改善箇所説明図

改善措置の内容

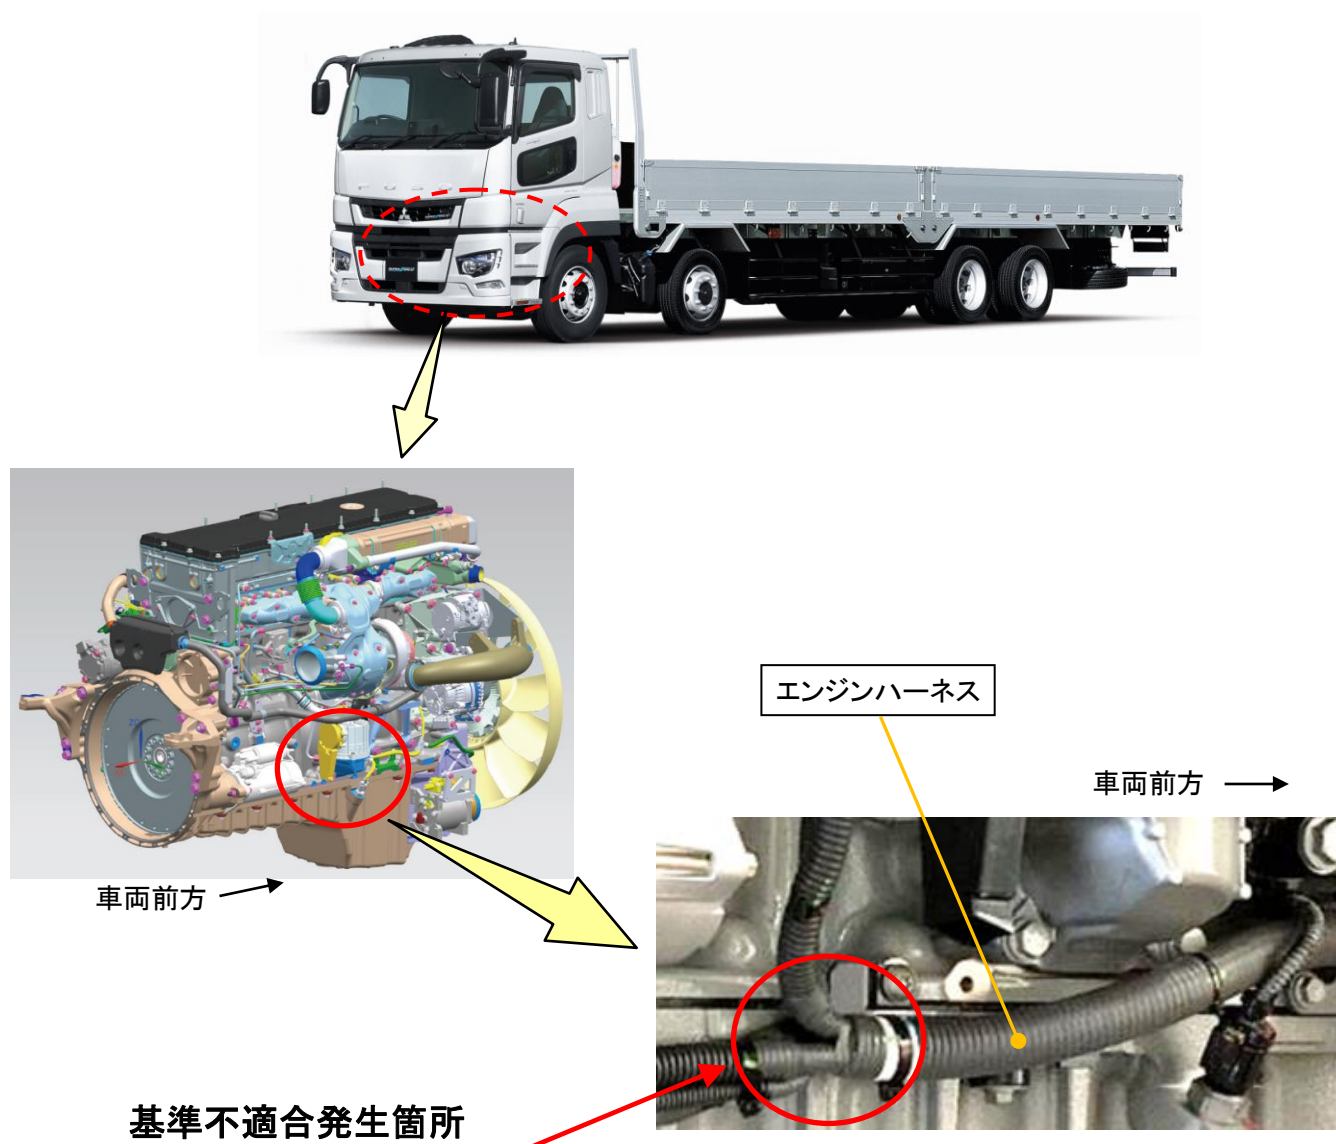
6R20 型エンジンを搭載した大型トラックにおいて、エンジンハーネスの組付けが不適切なため、当該ハーネスとハーネス固定用のブラケットが強く接触した状態のものがある。そのため、エンジン振動によって当該ハーネスのブラケット接触部が摩耗して損傷すると、突然のエンジン停止やエンジン再始動不能に至り、最悪の場合、当該部がショートした際のアークによって火災に至るおそれがある。

全車両、エンジンハーネスの分岐部を点検し、損傷が認められない場合は当該ハーネスとハーネス固定用ブラケットの間に干渉防止用のゴム板を追加し、損傷が認められた場合は当該ハーネスを対策品に交換する。

注：□ はゴム板を追加または対策品に交換する部品を示す。

識別：作業完了車には、エンジンハーネス分岐部の車両後方側ハーネスに白色ペイントを塗布する。
